改善箇所説明図

エンジンルーム内

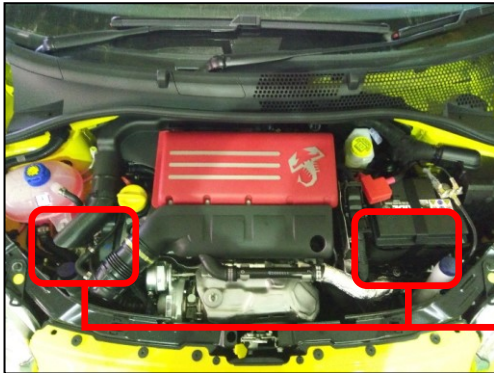
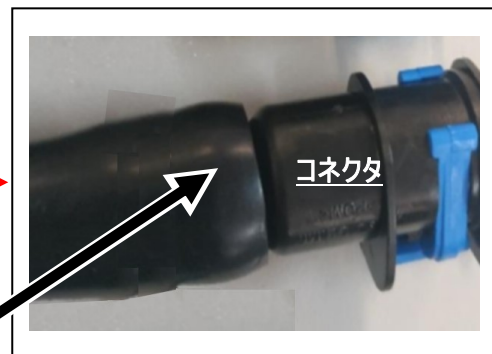
基準不適合部位

ヘッドライトウォッシャーゴムホース

ヘッドライトウォッシャーゴムホースにおいて、製造管理が不適切なため、ゴムホースの接続部の強度が不足しているものがある。そのため、そのままの状態で使用を続けると、ゴムホースの強度が低下することにより、保持力が保てなくなり、当該接続部からヘッドライトウォッシャー液が漏れ、最悪の場合、接続部からホースが抜けることで、ヘッドライトウォッシャー液が噴射できなくなるおそれがある。

全車両、ヘッドライトウォッシャーゴムホースの接続部に、固定バンドを装着する。
